Poznań, 19 września 2025 r.

I.dz. 04055/PIM/09/25/AP/2020-258/054

Dotyczy: Postępowanie o udzielenie zamówienia publicznego pn.: „Wykonanie robót budowlanych oraz usług związanych z realizowanymi robotami w ramach zadania inwestycyjnego pn. „Kompleksowa przebudowa obiektów Palmiarni Poznańskiej”” postępowanie numer PIM/08/25/ZP47/2020-258.

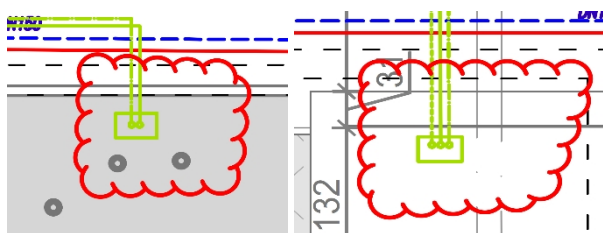
25. Grzejniki rurowe w pawilonach szklarniowych. Proszę o informację czy grzejniki mają być gładkie czy ożebrowane?

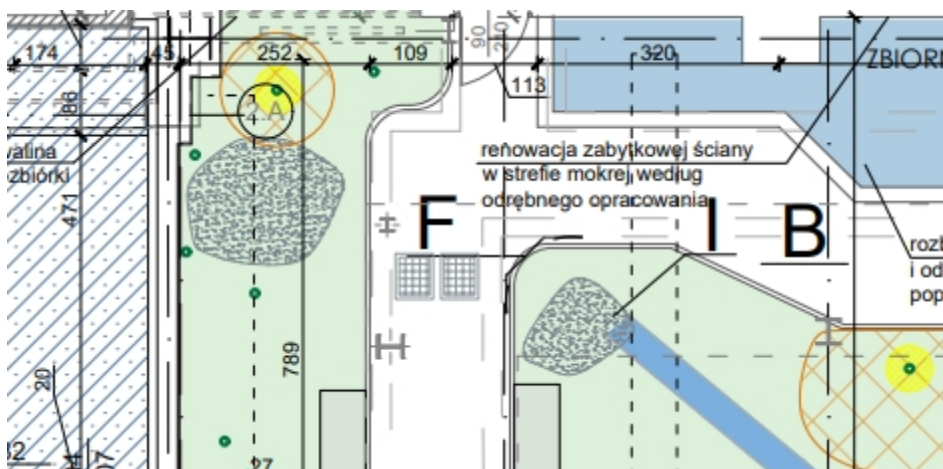
58. W odniesieniu do projektu pawilonu nr 1, odnotowujemy rozbieżność pomiędzy rysunkiem a kartą pomieszczeń. Na rysunku, w okolicy osi 16.2 i 16.3, zidentyfikowano dwie kompozycje skalne, natomiast w karcie pomieszczeń wyszczególniono tylko jedną.

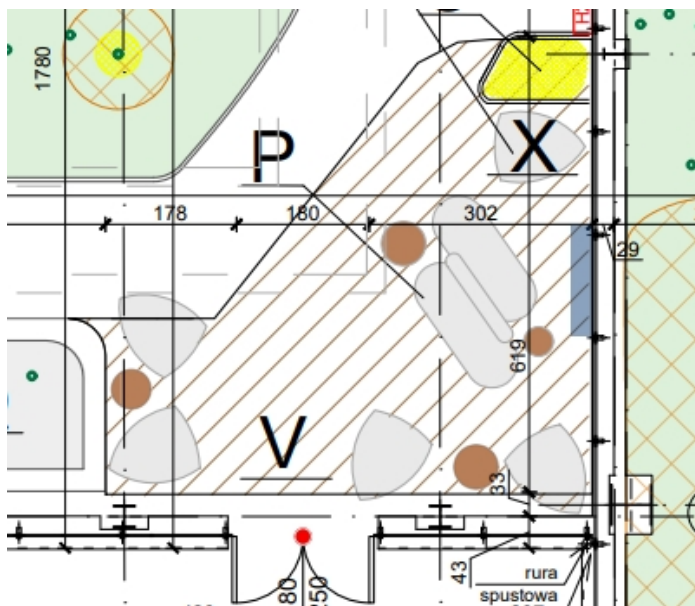
60. W nawiązaniu do specyfikacji technicznej dotyczącej tablic multimedialnych, odnotowaliśmy, że podano szeroki zakres wymiarów (wysokość 90-140 cm, szerokość 120-240 cm).

W celu przygotowania precyzyjnej wyceny, uprzejmie prosimy o podanie docelowych wymiarów urządzenia lub wskazanie konkretnego modelu, który ma zostać uwzględniony w kalkulacji kosztów.

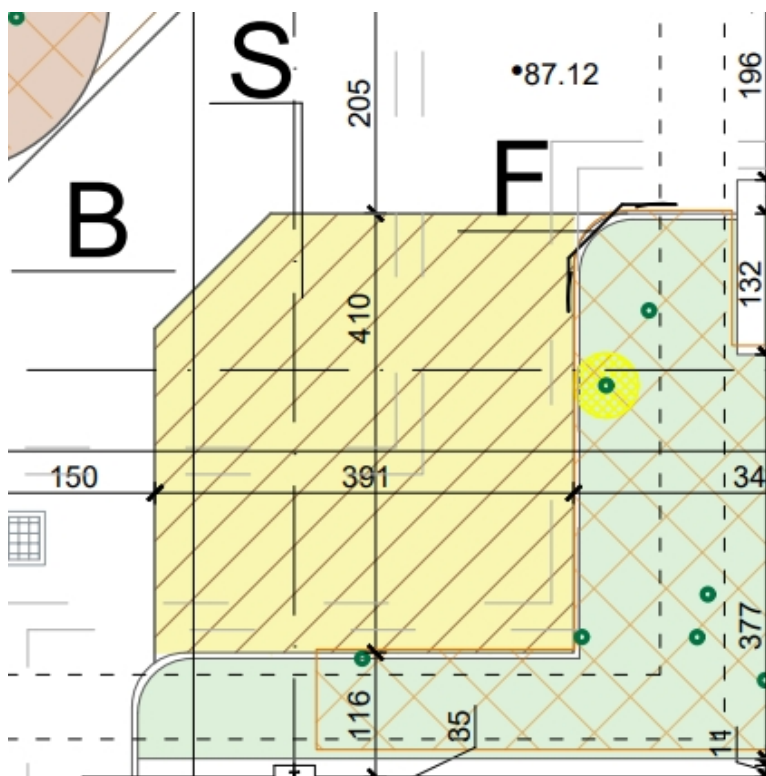
64. W nawiązaniu do rzutu z projektem sceny, zauważyliśmy, że projektowana przestrzeń została oznaczona wypełnieniem w kolorze żółtym. W dostarczonej dokumentacji, legenda definiuje jedynie kreskowanie w kolorze brązowym, co oznacza wykończenie deskami z drewna egzotycznego.

Uprzejmie prosimy o wyjaśnienie, co oznacza wypełnienie w kolorze żółtym?
